CONCEPTO TÉCNICO No CT - 4722
Revisión de Estudio Particular de Respuesta Local
de Amplificación de Ondas Sísmicas
Artículo 7 - Decreto 193 de 2006

ENTIDAD SOLICITANTE: Adriana López Moncayo – Curaduría Urbana No 3
LOCALIDAD: 8 Kennedy
BARRIO: Hipotecho Occidental
PROYECTO: **RECODO DE SAN FELIPE ETAPA VII**
DIRECCIÓN: Calle 3 sur No 70 - 23
UPZ: 44 Américas
TIPO DE RIESGO: Sísmico
EJECUTOR: Ing. Jorge Alberto Rodríguez.
FECHA DE EMISION: Marzo 6 de 2007

El presente concepto técnico corresponde a la primera revisión realizada por la Dirección de Prevención y Atención de Emergencias, del informe final "Asesoría geotécnica y sismológica para la evaluación de la amenaza sísmica del proyecto Recodo de San Felipe Etapa VII" el cual se construirá en el predio ubicado en la Calle 3 sur No 70 - 23, que se remite como estudio sísmico local en cumplimiento a lo estipulado en el Decreto 193 de 2006.

Figura 1. Localización del Proyecto Recodo de San Felipe Etapa VII

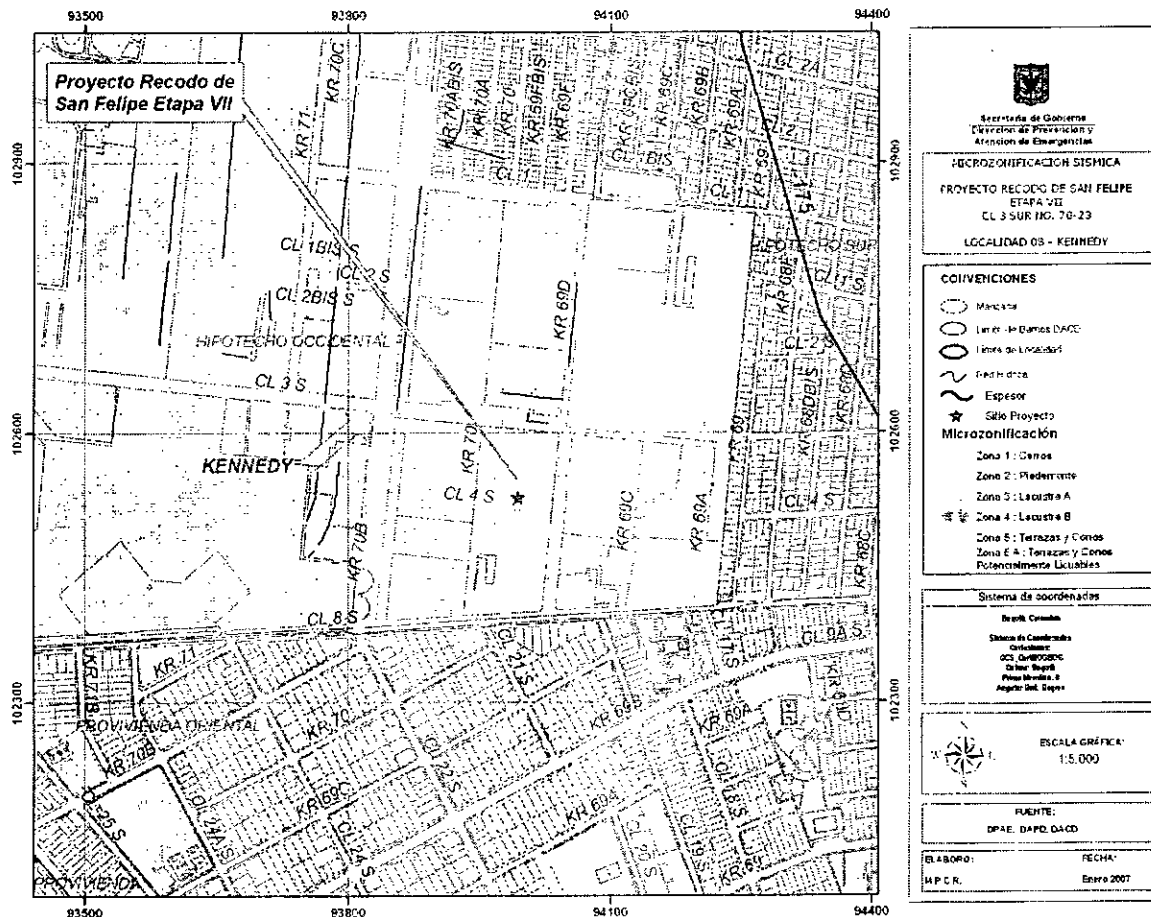
En el numeral 1.1 y 3.2 del informe se indica que el proyecto se localiza en la Zona 5B (Terrazas y Conos potencialmente licuables) de acuerdo con el mapa de Microzonificación Sísmica de Bogotá, conformada por depósitos de arcillas arenosas y arenas densas con lentes ocasionales de arcillas. Esta ubicación está de acuerdo con el Decreto 193 de 2006 (Figura 1 del presente concepto técnico).

El estudio CUMPLE con este requerimiento.

Figura 2. Espectro propuesto Proyecto Recodo de San Felipe Etapa VII

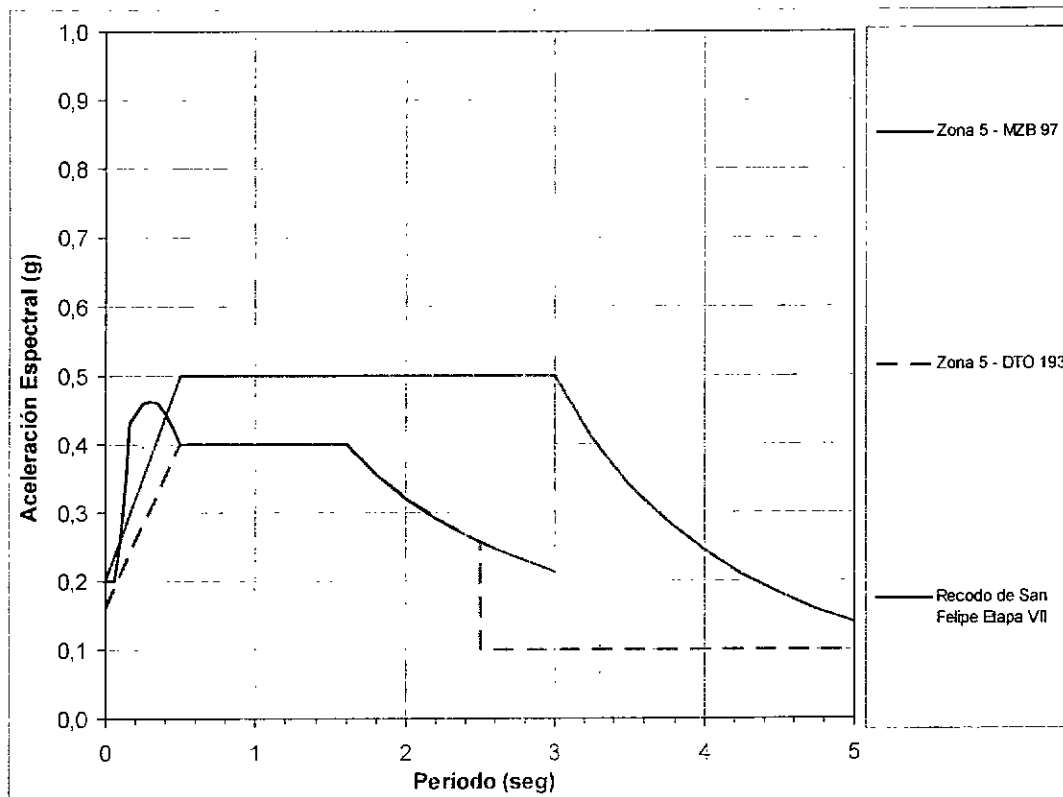
Con base en los resultados de los análisis el consultor recomienda el espectro de diseño que se presenta en la figura 3.17 del estudio y del presente concepto en la Figura 2, donde se aprecia que el espectro propuesto es superior al mínimo de la Zona 5 establecido en el decreto 193 de 2006.

El cumplimiento de este numeral está condicionado a la aclaración de los numerales 4.2 y 4.7 del presente informe.

El estudio CUMPLE PARCIALMENTE con este requerimiento.
